Utredning Standard för MV 120

Dokumenttitel: Utredning MV 120

Dokumentdatum: 2017-04-01

Frågeställning.

Tabell 3.1-6 Horisontalkurvor. Minsta radiestorlek i skevade kurvor med fri sikt

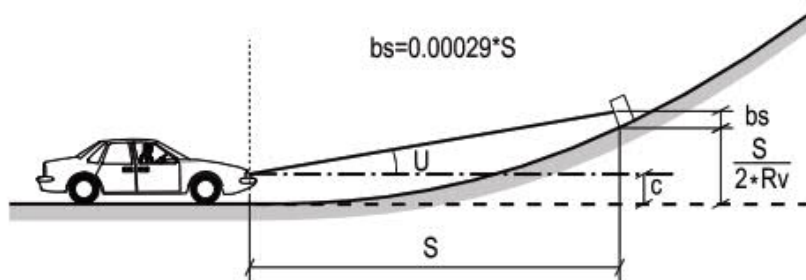
I VGU gällande minsta tillåtna horisontalradie för VR 120 är 1200m. Radien är baserad på möjligheten att framföra PB i VR+10 med dimensionerande sidofriktion och skevning 4.0%. Exakt värde är beräknat till 1107m. Radien har således avrundats uppåt till 1200 med relativt stor marginal.

Kontrollberäkning för VR+10 med skevning 2.5% ger en minsta radie på 1265m vilket sammanfaller bra med gränslinjen för 2.5% skevning (grön linje i diagrammet nedan, VGUK TDok 2015:086)

Notera att övre kurvan för skevning 4% VR120 ger minradie 1100 m medan minsta tillåtna horisontal radie enligt tabell 3.1-6 ger 1200 m.

Minsta tillåtna horisontalradie vid ombyggnad skiljer sig inte från nybyggnadsstandard (RHmin=1200m). För lägre hastigheter är ombyggnadsstandarden beräknad för VR+0 km/h. Dock har denna reduktion inte gjorts för VR 120.

Ändra i tabell 3.1-6 för VR 120 km/h, så att önskvärd minsta horisontalradie sätts till 1300 m och minsta godtagbara horisontalradie med beställarens godkännande tillåts vara 1100m. 1300 m för god standard ger att alla befintliga kurvor bör kunna användas utan att ändra skevningsvärde då 1265 m är undre gränsen för skevning 2.5%. Rv1100 m kan tillåtas med beställarens godkännande men då behöver skevningen säkerställas till minst 4%. Förändringen ger högre standard än dagens VGU och tydligare tillämpning av Figur 3.1-13.

Figur 2.2-30 Princip för beräkning av konkav vertikalradie

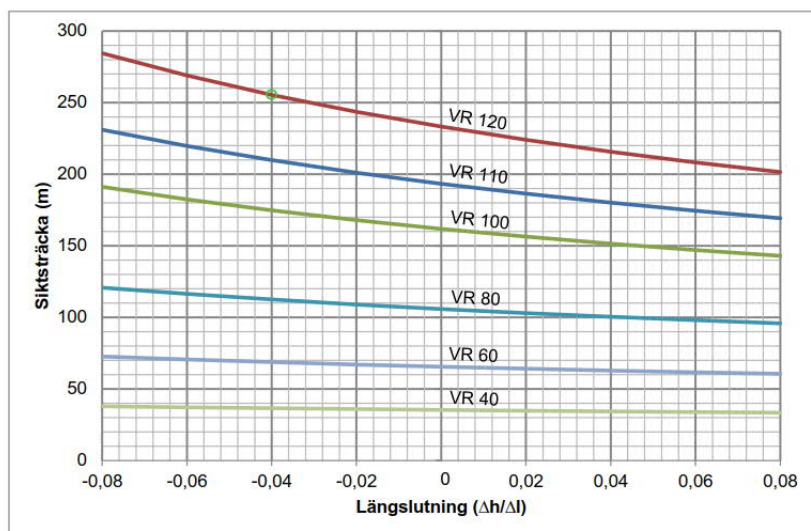
Undersökningar visar att den spridningsvinkel som anges för halvljus i VGU är något större än vad som kan förväntas av en modern bil (2013-). Gammalt värde är 1.0° medan det uppdaterade är $0.75-0.85^\circ$.

Gällande krav avseende minsta tillåtna konkava vertikalradie är beräknat för $V_r+10\text{km/h}$ och användning av halvljus (vilket motsvarar ca 50-60m siktavstånd enligt gällande VGU). Senare undersökningar visar en medelsiktavstånd av 77m vid en ljusmängd om 3 lux på vägbanan vid halvljus medan motsvarande värde för helljus är 197m.

Se över konsekvenserna av att justera spridningsvinkeln. Dock ingen ändring i detta läge. En mindre spridning skulle ge en mindre konkav vertikalradie och leder därmed inte till bättre trafiksäkerhet.

Figur 3.1-5 Stoppssikt. Lägst godtagbara siktsträcka vid nybyggnad eller förbättring

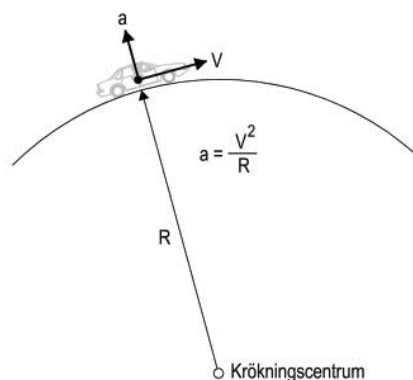
Med större längslutning ökar stoppsiktssträckan. Längslutning där teoretisk sikt är samma som erforderlig stoppsiktsträcka kontrolleras. Beräkningen görs för RV12000 som är nuvarande krav för

Fysisk siktängd (bågsikt) i RV12000 beräknas till 244m.

Ur VGU 2015:086 figur 3.1-5 utläses maximal tillåten längslutning

Vidare beräkning visar att slutlutningen på bågsegmentet med medellutningen 2% är 3.5%. Beräkningen beaktar att den första delen av stoppsiktsträckan är reaktionstid och således inte bromsförlopp. Lutningar över 3.5% på anslutande vertikalelement medför att vertikalaradien måste öka för att stoppsikt ska uppnås.

Behåll befintligt krav om RVmin 12000m upp till längslutning 3.5%. I de fall radien ansluter till element med lutning större än 3.5% ska vertikalaradien ges tillräcklig storlek för att säkerställa stoppsikt.
